[改善箇所説明図]

不具合発生箇所

①エンジンハーネス配索変更

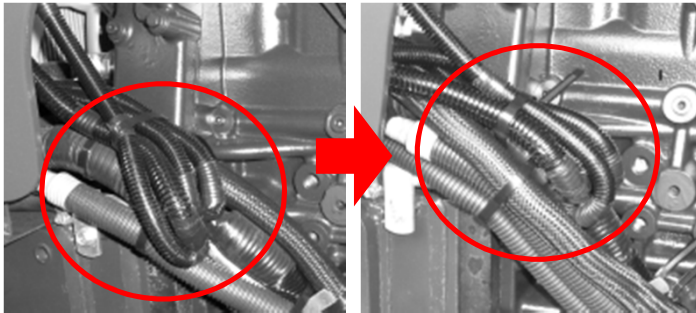
農耕トラクタのハーネスにおいて、配索方法が不適切なため、左旋回操作時に前輪タイヤと干渉するものがある。そのため、そのままの状態で使用が続けると、当該ハーネスが損傷し、最悪の場合、灯火類の不灯や、原動機が停止して再始動できなくなるおそれがある。

全車両、切れ角ストップパボルトのセット長、及びハーネスの配索を変更する。また、ハーネスに損傷がある場合は、ハーネスの修復を行う。
